Onze referentie : 22000596.b07
Betreft : Yara Sluiskil CCS – aanvullingen II milieudeel
Behandeld door : 2E 2E

Memo 22000596.m03
Yara vergunningaanvraag CCS
Aanvullende toelichting afvalwater

Memo m04 externe veiligheid

Afbeelding 1: Visualisatie relevante afvalwater- en waterstromen voor aanvraag CCS

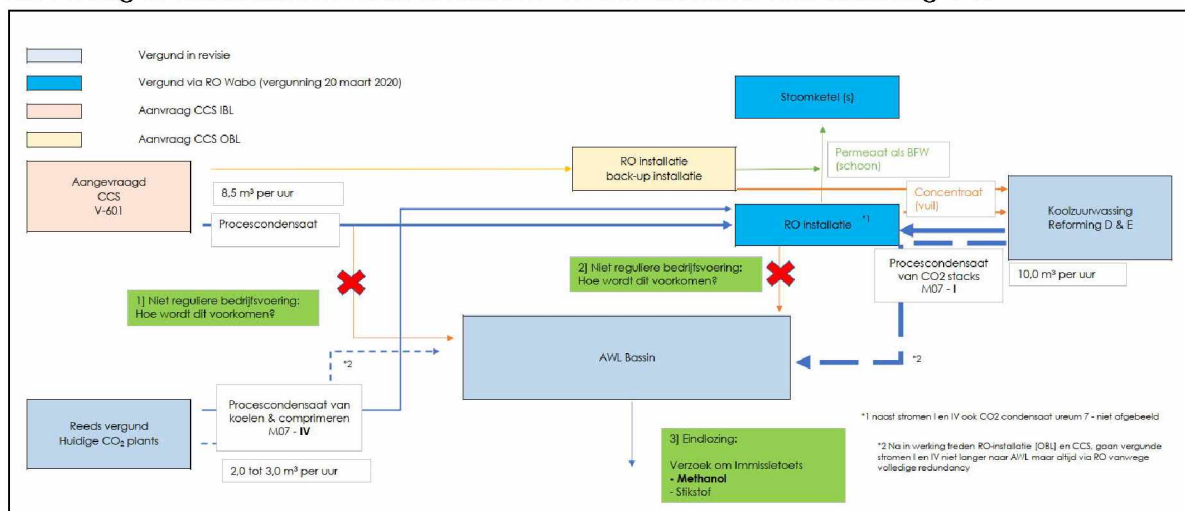
1. Hoe wordt voorkomen dat ongezuiverd procescondensaat in het afvalwaterleiding (AWL)-bassin terecht komt?
2. Hoe wordt voorkomen dat het concentraat van het Reverse Osmose(RO)-systeem ongezuiverd op het AWL-bassin terecht komt?
3. Het procescondensaat, dat op het AWL-bassin wordt geloosd, bevat stikstof en methanol. Voor de totale lozing via het AWL-bassin moet een immissietoets worden uitgevoerd voor deze stoffen. Indien uit de resultaten van de immissietoets blijkt dat er aanvullende maatregelen nodig zijn, dienen de (mogelijke) aanvullende maatregelen in de aanvraag te worden behandeld.

Deze drie vragen, respectievelijk 1, 2 en 3, zijn in onderstaand schema globaal gevisualiseerd, zie de drie groen gearceerde blokken.

Antwoord: Het bijplaatsen van een additionele RO-installatie – als back-up voorziening - dient dit te voorkomen. Het permeaat – de schone fractie – zal gelijk aan de huidige RO-installatie worden ingezet als boiler feed water, het concentraat – de vuile fractie – zal intern worden opgewerkt in de koolzuurwassing van de reforming.

Antwoord: De randvoorwaarde voor het in bedrijf zijn van zowel de CCS plant als de RO is dat de processtroom ook verwerkt kan worden in het productieproces. Op deze manier wordt voorkomen dat het concentraat ongezuiverd op het AWL bassin terecht komt.

Antwoord: De nieuw aangevraagde proces afvalwaterstroom wordt niet geloosd op het AWL-bassin. Ook wordt door de keuze voor een volwaardige tweede back-up RO-installatie geborgd dat de vergunde bestaande CO₂ condensaten niet langer op het AWL-bassin hoeven te worden geloosd. Een immissietoets is onzes inziens dan ook niet nodig.

Afbeelding 1: Fase diagram van CO₂

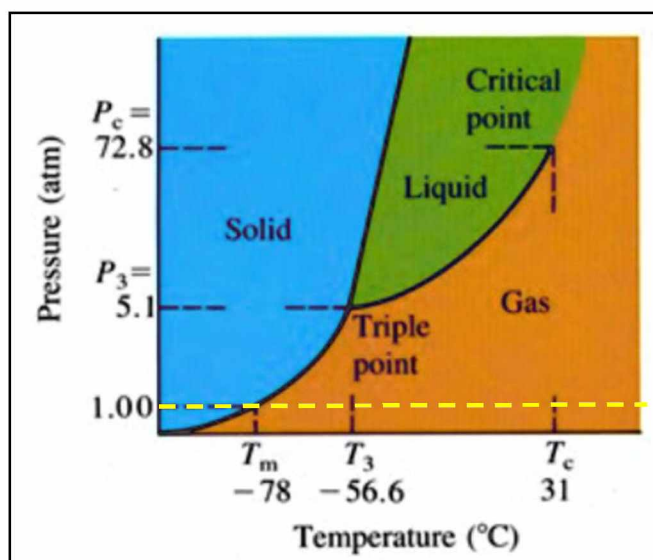
Tijdens het overleg tussen DCMR, Yara en SPA WNP Ingenieurs op 24 februari jl., kwam vanuit DCMR een vraag op veiligheidsgebied in relatie tot de opslag van CO₂. Deze vraag is opgenomen en beantwoord in memo 22000596.m04, zie bijlage 2. Voor de inhoud en nadere toelichting hierop wordt - korthedshalve - verwezen naar deze bijlage.

Uit het fase-diagram blijkt dat bij normale omstandigheden een druk van circa 1 atm en een temperatuur tussen circa -10 en 40 °C de stof CO₂ altijd gasvormig is.

Bij een druk lager dan 5,1 atm komt CO₂, onafhankelijk van de temperatuur, alleen voor in vaste of gasvormige toestand, nooit in vloeibare toestand.

Bij een calamiteit, waarbij CO₂ vrijkomt, zal de druk van deze CO₂ vrijwel direct de omgevingsdruk aannemen (1 atm, zie gele stippellijn in afbeelding 1), waardoor ook dan CO₂ niet in vloeibare toestand voorkomt.

Bund Walls zijn voor de opvang van CO₂, in het geval van een incident, derhalve niet zinvol, omdat CO₂ niet in vloeibare vorm aanwezig zal zijn.
